ANÚNCIO DE RECALL

Algumas bicicletas **Cannondale** foram vendidas equipadas com freio a disco e com a alavanca dianteira do *quick release* (alavanca de abertura rápida), que pode entrar em contato com o disco do freio quando instalado incorretamente ou sua alça pode abrir enquanto em movimento. Um exemplo de bicicleta cuja alavanca dianteira do *quick release* é capaz de se abrir o suficiente para entrar em contato com o disco do freio pode ser visto na Figura 1 abaixo. Um exemplo de bicicleta com cuja alavanca do *quick release* não é capaz de entrar em contato com o disco de freio é demonstrado na Figura 2. Quando um *quick release* como o demonstrado na Figura 1 está imprópriamente ajustado ou sua alça se abre em uma bicicleta a qual também tem freio de disco dianteiro, o *quick release* pode se prender no conjunto de freio dianteiro. Se isso ocorrer, a roda dianteira pode se soltar ou parar de repente e o ciclista pode perder o controle da bicicleta, sofrendo um sério risco de acidente.

Figura 1. Alavanca de quick-release com potencial de contato

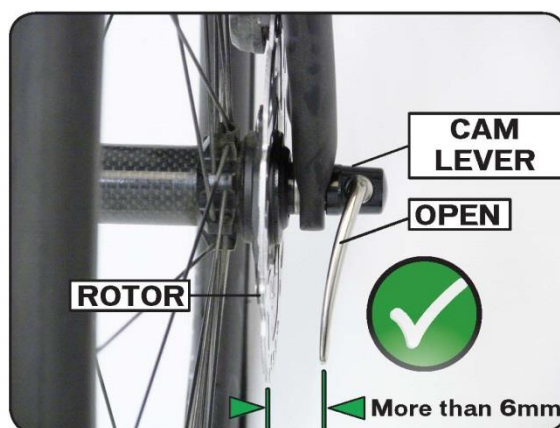
MODELOS AFETADOS: Qualquer bicicleta **Cannondale** equipada com freio a disco dianteiro e que a alavanca de *quick release* ter contato com o conjunto do freio a disco quando totalmente aberta está sujeita a este recall. Bicicletas com a alavanca de *quick release* que tem um espaço de no mínimo 6 milímetros, o que é equivalente à distância de 2 lápis, entre a ponta da alavanca e o rotor do disco de freio não é considerada um modelo afetado. Se você pode colocar dois lápis entre o *quick release* totalmente aberto e o rotor do disco do freio de sua bicicleta não é um modelo afetado. Para um vídeo demonstrativo sobre este teste, por favor visite o site www.quickreleaserecall.com.

O QUE A CANNONDALE FARÁ AOS PROPRIETÁRIOS DE BICICLETAS EM RECALL: Se você é proprietário de uma bicicleta sujeita a este recall, a **Cannondale** irá providenciar a você — através de um lojista **Cannondale** a substituição do *quick release*, incluindo sua instalação gratuita. Por favor, visite um lojista **Cannondale**.
